SMB, CS2156, CS2159, Vibrationsnivåer, 2006-01

SMB, CS2156, CS2159, Vibration levels, 2006-01

SMB, CS2156, CS2159, Niveles de vibraciones, 2006-01

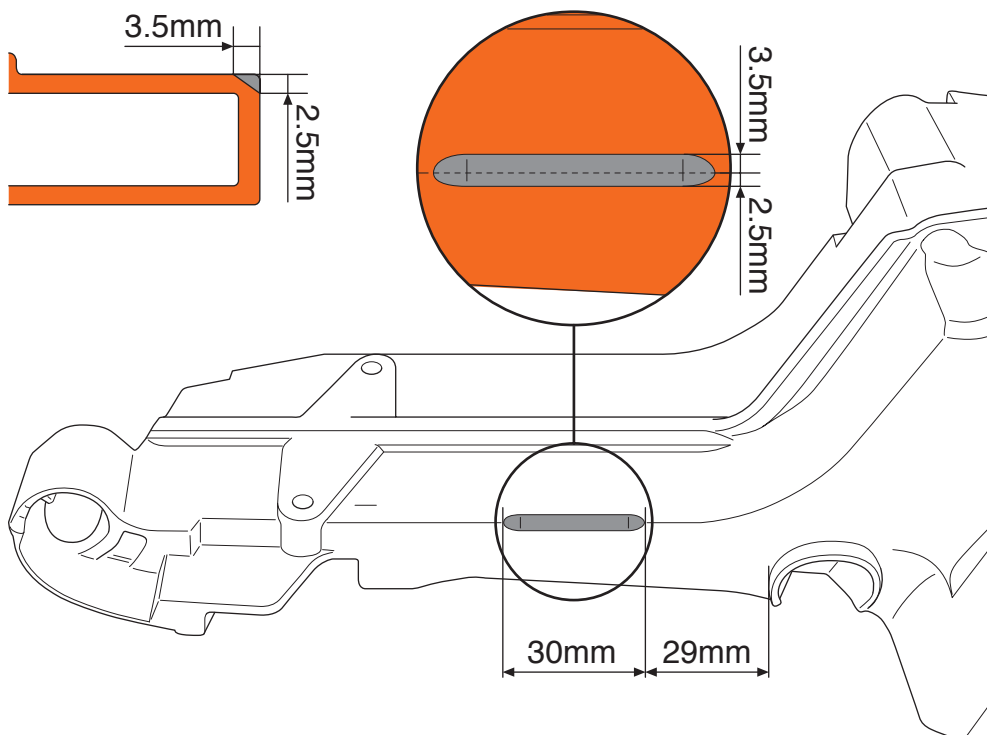
Under varen 2005 infördes en förstärkning på vevhuset på CS 2156 och CS 2159. Vid avancerad sagning, kvistning och s.k. uppkapning kan denna förstärkning innebära att vevhuset kommer i kontakt med bensintanken. Detta resulterar i ökade vibrationer i handtagen.

De sagor som eventuellt kan ha förhöjda vibrationsnivåer pga omkonstruerade vevhus är sagor med motornummer: CS 2156 från 052600001 till 054500001
CS 2159 från 052600001 till 054500401

Vid rapporter om sagor med ökade vibrationsnivåer rekommenderar vi att ni genomför följande åtgärd:

Fila på markerat område, se skiss nedan, horisontellt 3,5 mm och lodrätt 2,5 mm med en flatfil (vid stående tank).

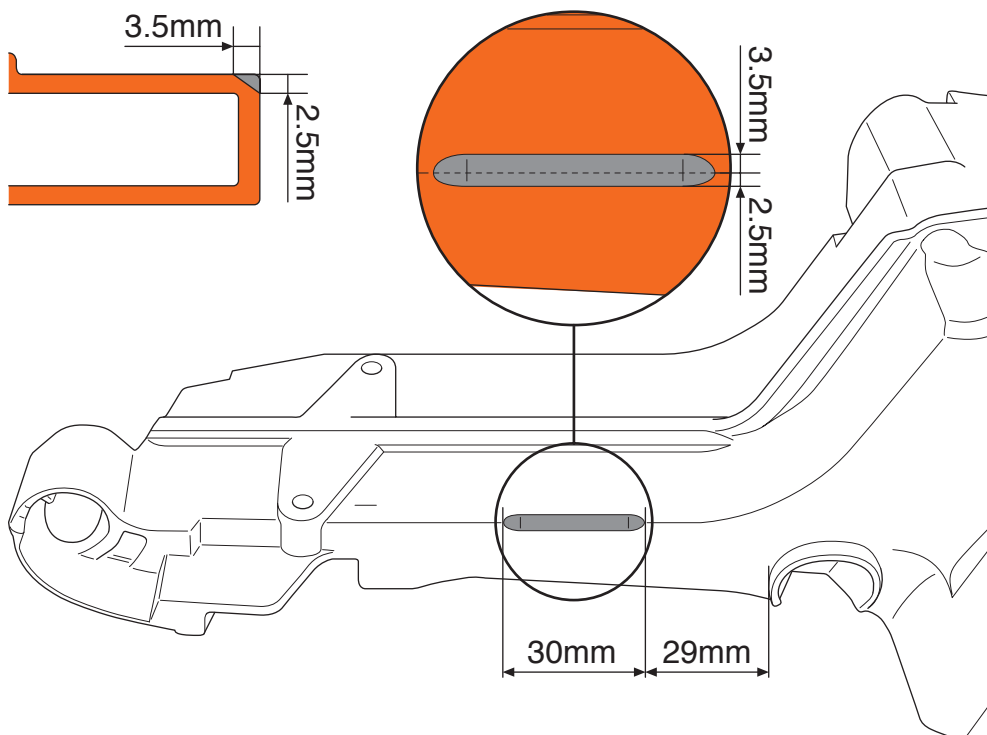
During the spring of 2005 the CS 2156 and CS 2159 crankcases were reinforced. When performing advanced cutting, limbing and cross-cutting the reinforcement could cause the crankcase to come into contact with the fuel tank. This resulted in increased vibrations on the handles.

Saws that might have increased vibration levels due to the redesigned crankcase are saws with engine numbers:

CS 2156	from 052600001 to 054500001
CS 2159	from 052600001 to 054500401

When saws with increased vibration levels are reported, we recommend that you carry out the following:

File the marked area, see the sketch below, horizontal 3.5 mm and vertical 2.5 mm using a flat file (with vertical tank).
